MP - 49

MODIFICACIÓ PUNTUAL DELS ARTICLES 162 I 163 DEL POUM REFERENT A  
LES TANQUES I A L'ADAPTACIÓ TOPOGRÀFICA I MOVIMENT DE TERRES.  
SALOU

TEXT REFÓS

AJUNTAMENT DE SALOU

FIGURA 42 bis

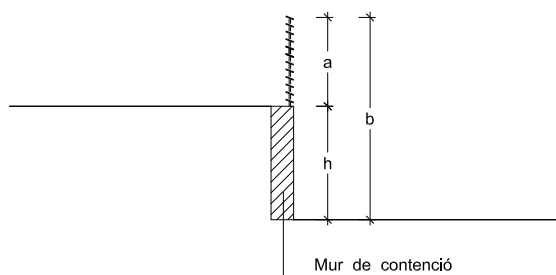
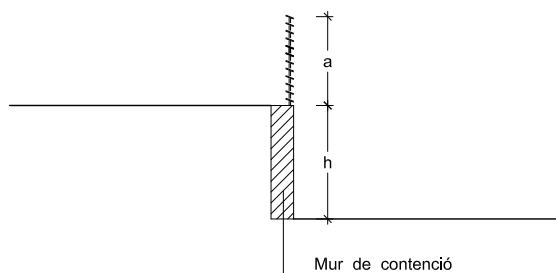
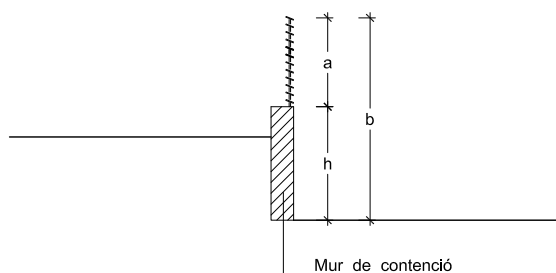
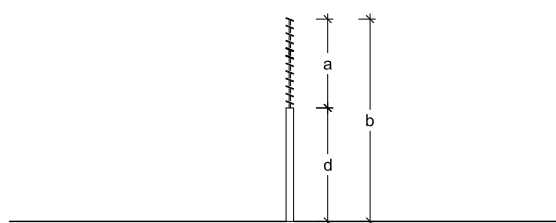
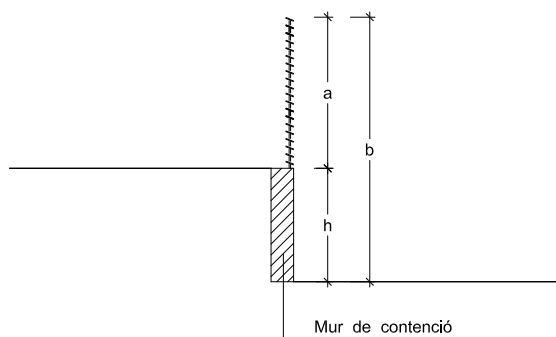
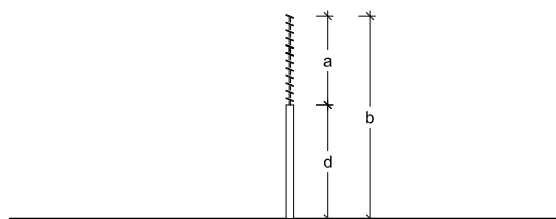
En darrer lloc, i en coherència amb l'anterior, es modifica la figura explicativa 42bis que fa referència a les tanques i adaptació topogràfica en la tipologia d'edificació aïllada.

I en conseqüència , es modifica la figura explicativa, proposant la figura explicativa 42 bis següent:

***b) Els murs de contenció de terres no podran tenir una alçada superior a 1,50 metres, i sobre els mateixos es podrà realitzar la tanca a què es refereix l'art. 162.***

a. tanca segons Art. 162

b. alçada màxima total 3,50 m
